TRATTA A.V. /A.C. TERZO VALICO DEI GIOVI PROGETTO DEFINITIVO

VARIANTE PROGETTO DEFINITIVO ADEGUAMENTI PROGETTUALI - PDAP

Relazione tecnica generale Art. 20 Allegato XXI D.Lgs. N. 163/2006

Figura 5 – WBS GA1U0 – cerchiato in rosso il tratto di galleria artificiale sul binario pari previsto nel PDAP

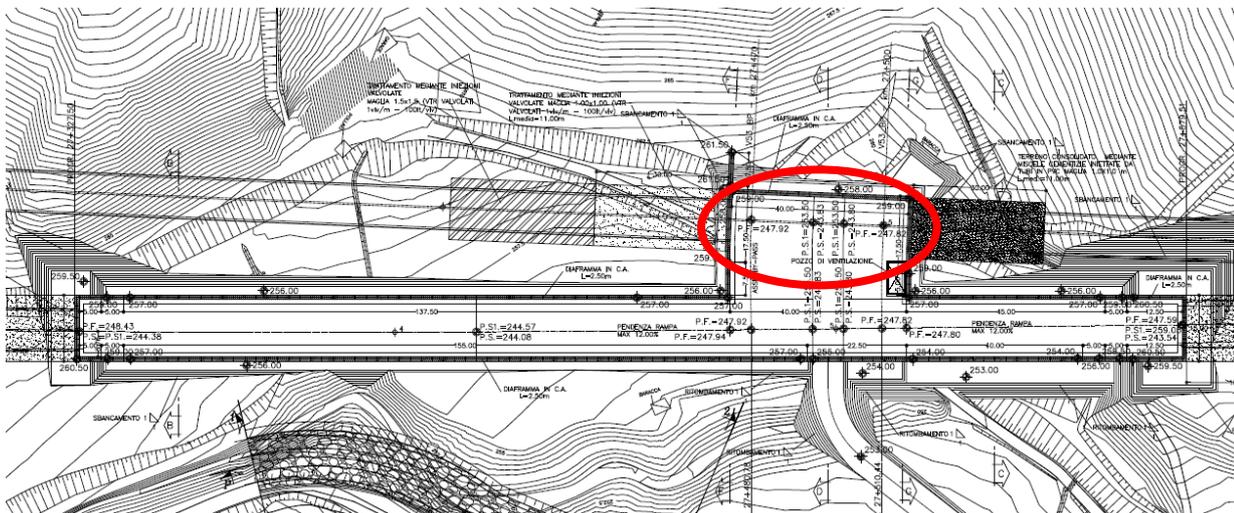
Con riferimento alla **WBS GA1U0**, nel PD veniva individuato il tratto in galleria artificiale del solo binario dispari. Nel PDAP si individua anche un tratto di binario pari, in cui sarà realizzata la galleria artificiale, da pk 27+464.44 a pk 27+506.44 resosi necessario per l'adeguamento del pozzo di ventilazione.

Figura 10 – La freccia arancione localizza la WBS GN170

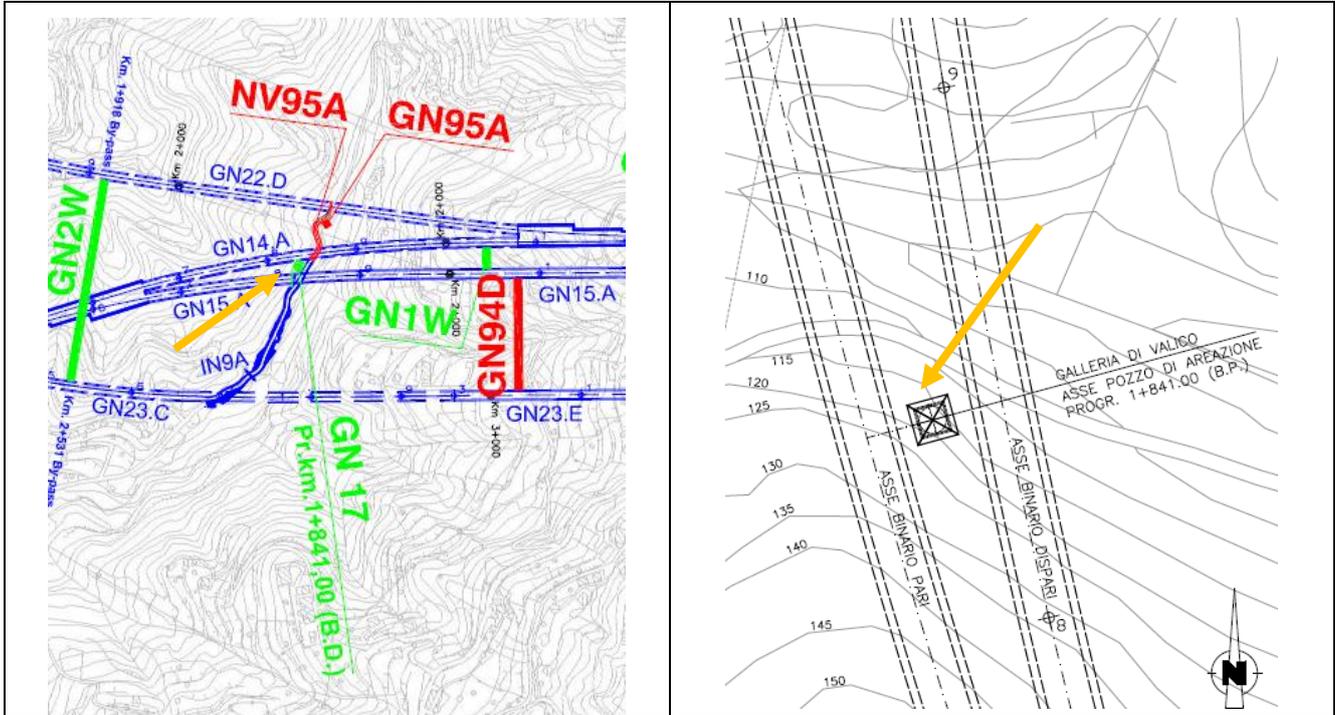
Nell'immagine che segue è riportata la localizzazione della WBS GN170 per la quale è previsto l'adeguamento del Pozzo di Ventilazione Imbocco Sud Galleria di Valico da un diametro di 4 m (previsto nel PD) a uno di 5 m previsto nel PDAP.

Figura 28 – Sezioni significative del pozzo di aerazione che nella variante presenta un diametro di 6,5 m contro i 4 del PD

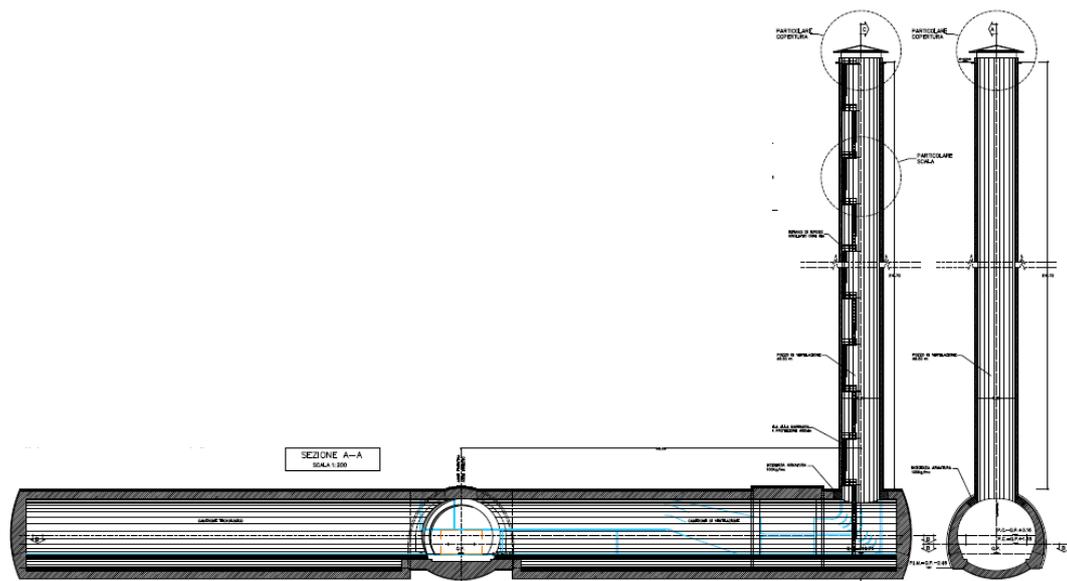
Il diametro del pozzo della finestra Vallemme è stato incrementato di 2.5m passando da 4m a 6.5m (WBS GN1G). Alla base del pozzo vengono realizzati un camerone di ventilazione e un camerone tecnologico così come rappresentati nel PDAP. Di seguito è riportato uno schema grafico del pozzo.

Figura 31 – Le frecce arancioni indicano i 3 by pass di linea

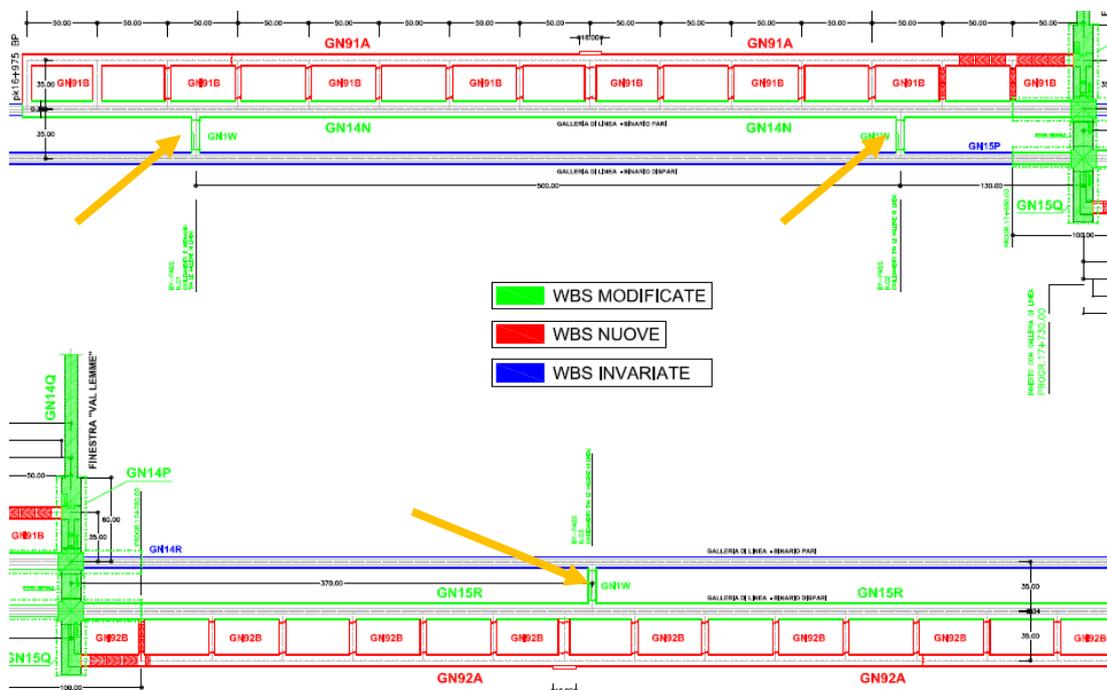
Vengono adeguati i 3 by-pass di linea (WBS GN1W) che ricadono nell'area di sicurezza.

Figura 45 – In alto in verde la planimetria della versione PD e in basso in rosso la versione PDAP

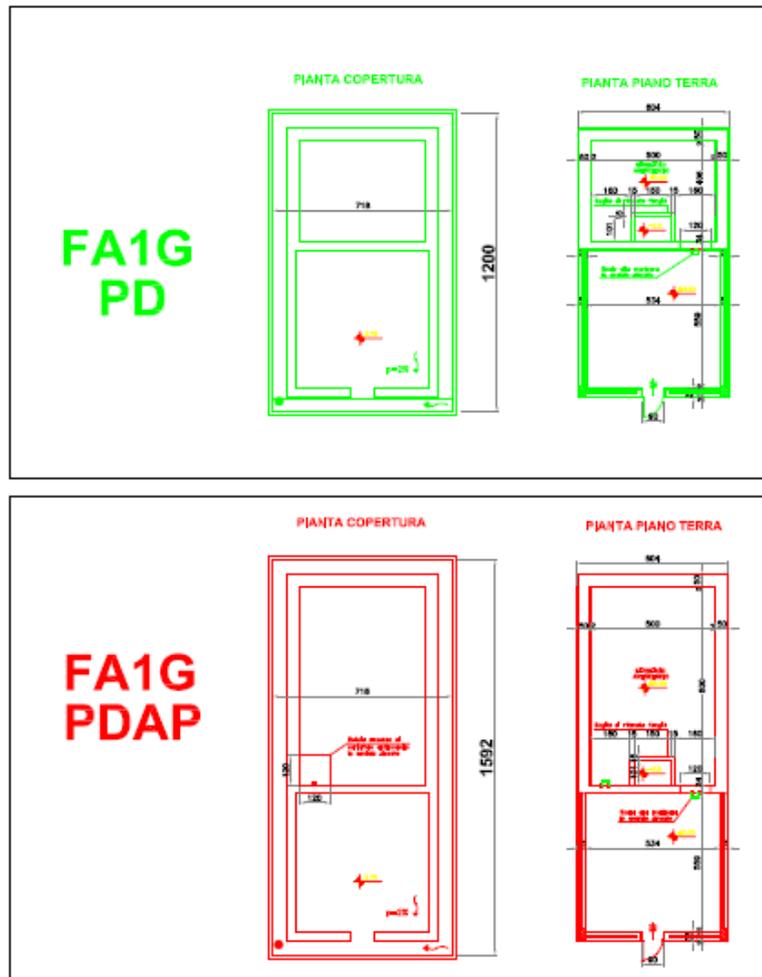
La modifica consiste in un modesto allungamento dell'edificio nell'ordine dei 40 cm.

Figura 48 – Pianta FA1H – Soluzione PDAP

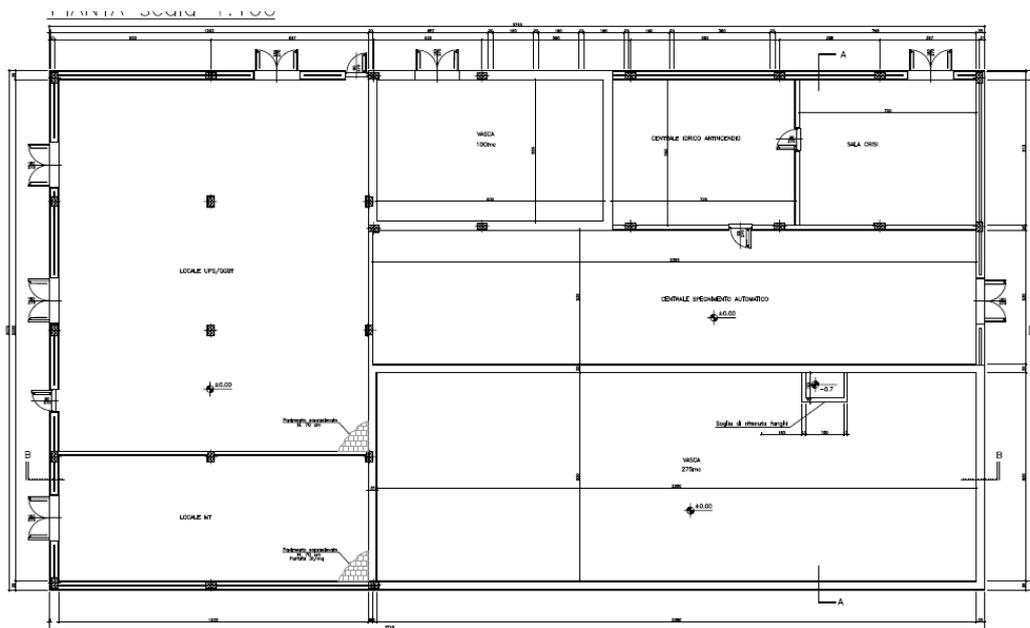
Di seguito la pianta nella configurazione di PDAP. L'edificio, che resta di 1 piano, ha una pianta maggiore con dimensioni di 37,15 m x 20,7 m.

Figura 56 – A sinistra la soluzione di PD a destra quella del PDAP

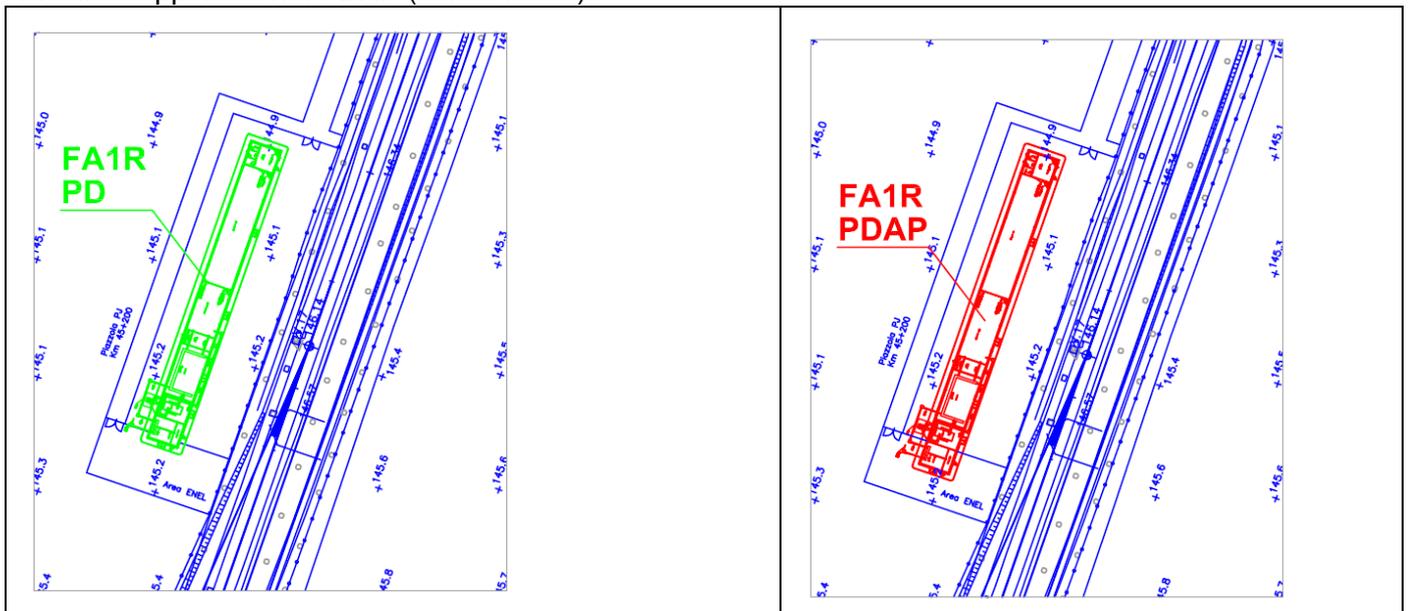
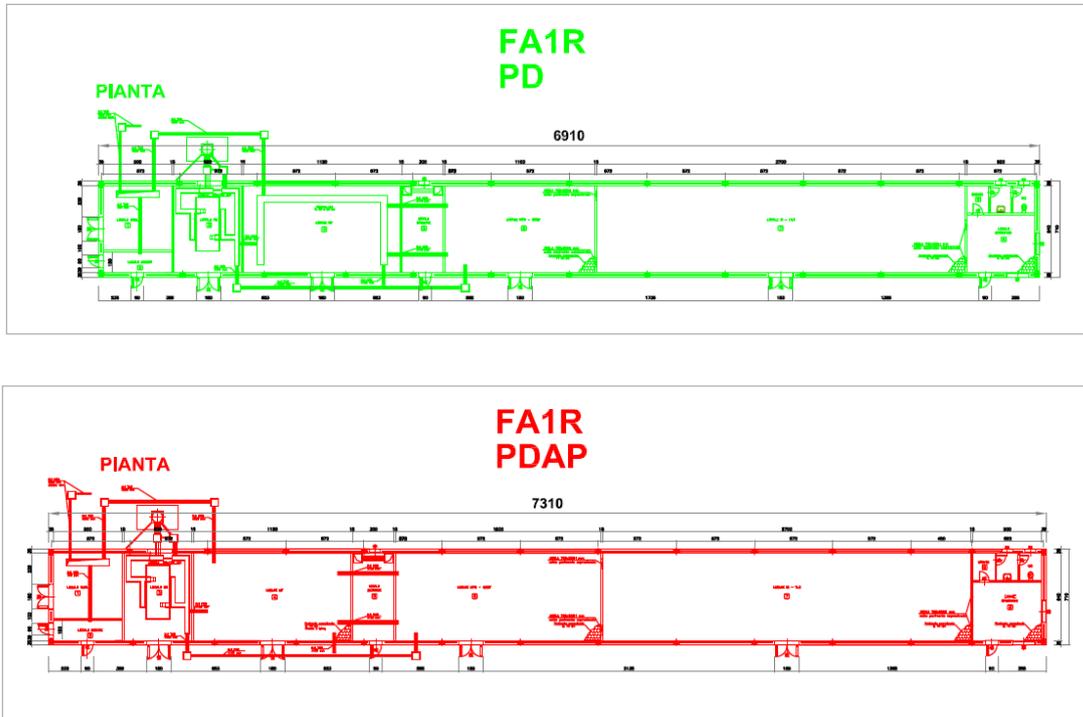
Di seguito è riportato uno schema di confronto tra quanto previsto nel PD (colore verde) e la modifica apportata nel PDAP (colore rosso).

Figura 59 – A sinistra la soluzione di PD a destra quella del PDAP

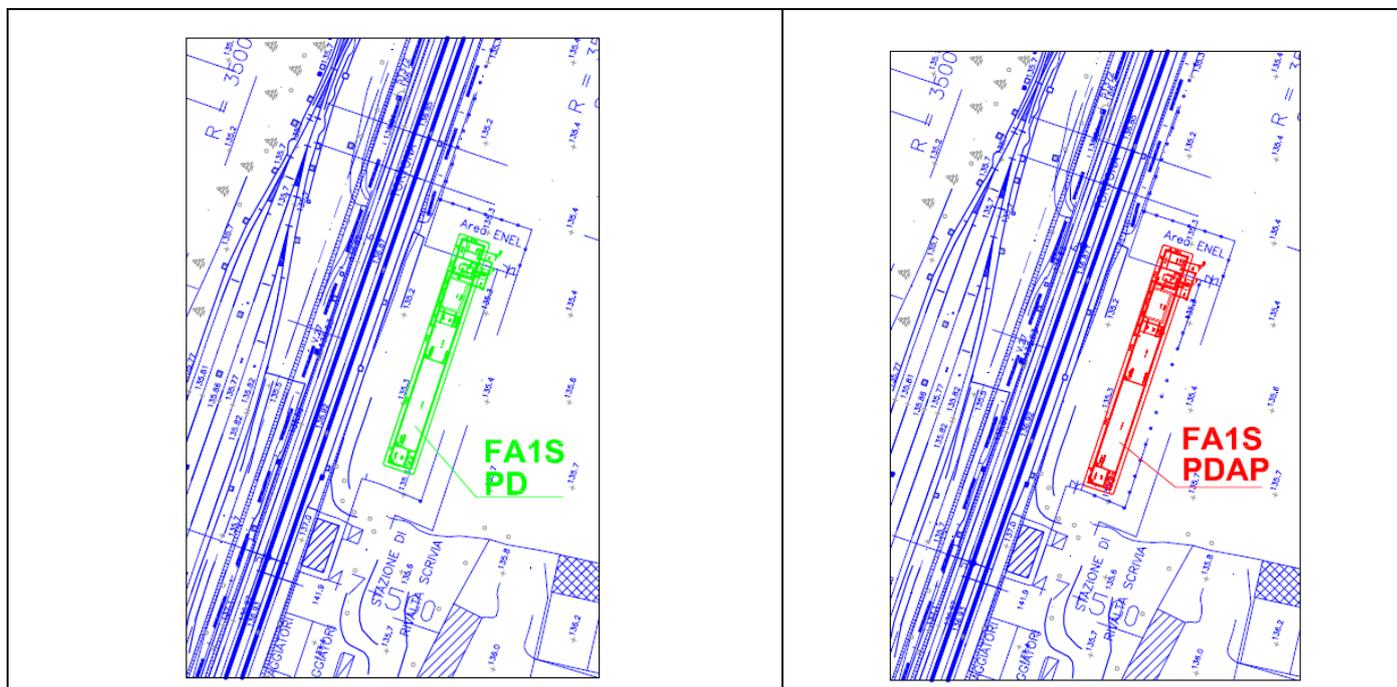
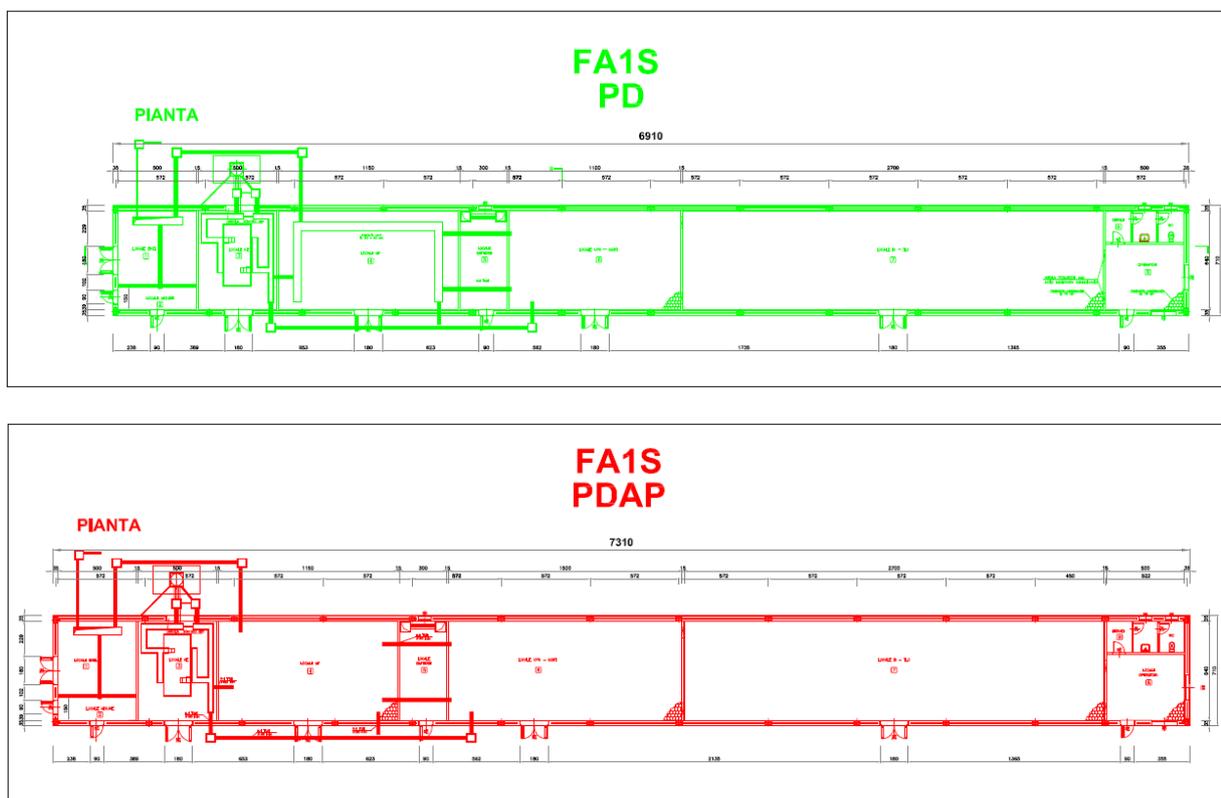
Di seguito è riportato uno schema di confronto tra quanto previsto nel PD (colore verde) e la modifica apportata nel PDAP (colore rosso).

Figura 86 – A sinistra la soluzione di PD a destra quella del PDAP

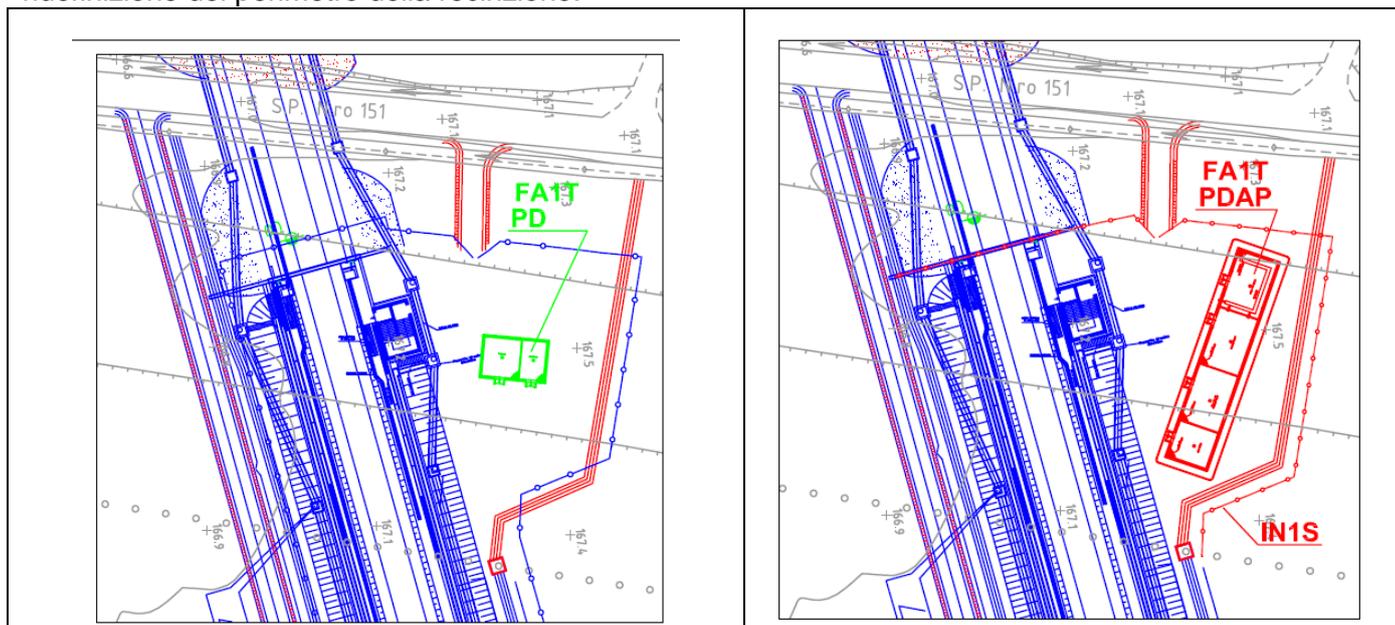
La piazzola, come si evince dal confronto di cui alle immagini che seguono, presenta, nel PDAP una ridefinizione del perimetro della recinzione.

Figura 88 – A sinistra la soluzione di PD a destra quella del PDAP

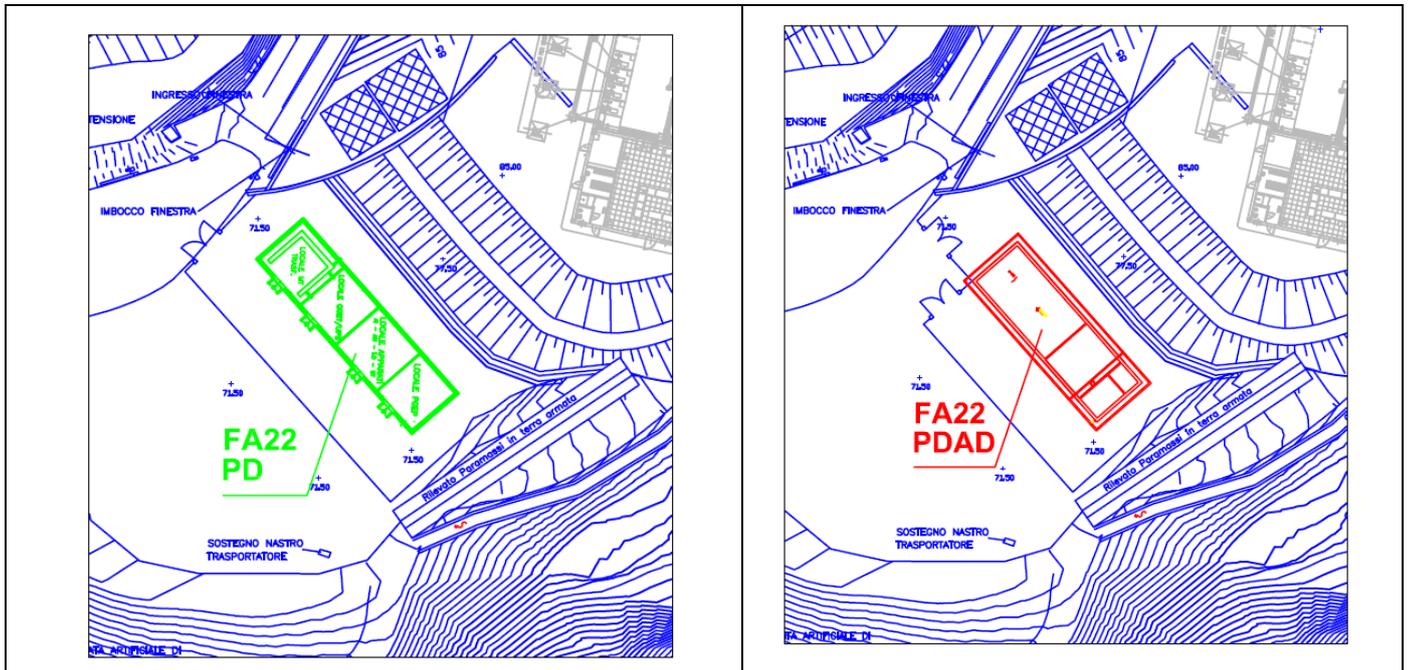
La piazzola, come si evince dal confronto di cui alle immagini che seguono, presenta, nel PDAP una ridefinizione del perimetro della recinzione con una diminuzione della superficie occupata rispetto al PD.
